Европейская экономическая комиссия**Комитет по внутреннему транспорту****Всемирный форум для согласования правил
в области транспортных средств****180-я сессия**

Ход разработки новых ГТП ООН и поправок**к введенным ГТП ООН: ГТП № 6 ООН****(безопасные стекловые материалы)****Разрешение на разработку поправки к Глобальным
техническим правилам № 6 ООН (безопасные стекловые
материалы)****Представлено представителем Республики Корея***

Разрешение на разработку поправки к Глобальным техническим правилам № 6 ООН (безопасные стекловые материалы)

Рис. 4
Определение зоны 1

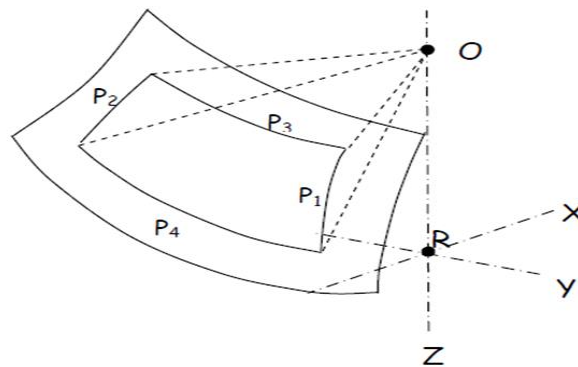
- a) поправку к части А (изложение технических соображений и обоснование);
- b) поправку к части В (текст Глобальных технических правил), в частности:
 - i) поправку к тексту пункта 7.1.3.3.2 для исключения из зоны I возможного участка светонепроницаемой поверхности, определенной в пункте 7.1.3.2.4 приложения 7.1, в местах проведения испытаний на ветровом стекле транспортных средств категорий 1–2 и 2;

- v) пункт 7.1.3.3.2 – зона I представляет собой зону, ограниченную линиями пересечения ветрового стекла, следующими четырьмя плоскостями:

Кроме того, допускается исключение участка светонепроницаемой поверхности из зоны I. Речь идет об ограниченных зонах, где, как предполагается, с внутренней стороны ветрового стекла будет крепиться сенсорное устройство, например датчик дождя, зеркало заднего вида или автономные датчики. Участок

светонепроницаемой поверхности, в пределах которого могут устанавливаться такие устройства, определен в пункте 7.1.3.2.4 (рис. 2 а) или 2 б)) настоящего приложения.

P1 – вертикальной плоскостью, проходящей через точку O и образующей угол 15° слева от средней продольной плоскости транспортного средства;

P2 – вертикальной плоскостью, симметричной P1 на уровне средней продольной плоскости транспортного средства.

Если такое построение невозможно (например, из-за отсутствия симметричной средней продольной плоскости), то за P2 принимают плоскость, симметричную P1 на уровне продольной плоскости транспортного средства, проходящей через точку O.

P3 – плоскостью, проходящей через поперечную горизонтальную линию, на которой находится точка O, и образующей угол 10° над горизонтальной плоскостью;

P4 – плоскостью, проходящей через поперечную горизонтальную линию, на которой находится точка O, и образующей угол 8° под горизонтальной плоскостью;
